Prescriptions de sécurité pour lampes
à filament de tungstène pour usage domestique
et éclairage général similaire

Safety requirements for tungsten filament lamps
for domestic and similar general lighting purposes

Amendment

No. 3

FIGURE 1

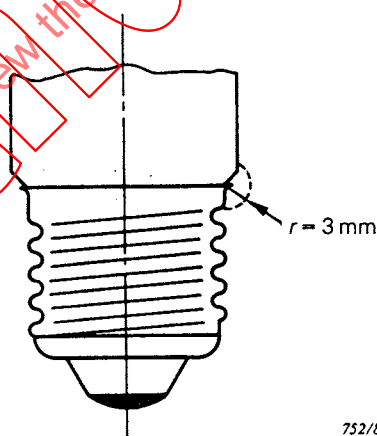
Modifier comme indiqué ci-dessous.

FIGURE 1

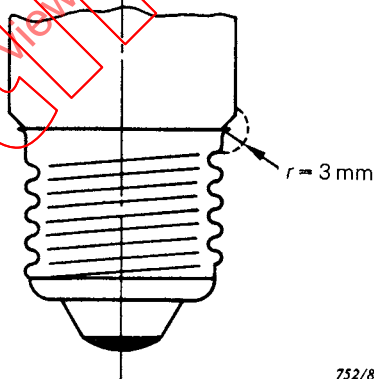
Amend as shown below.
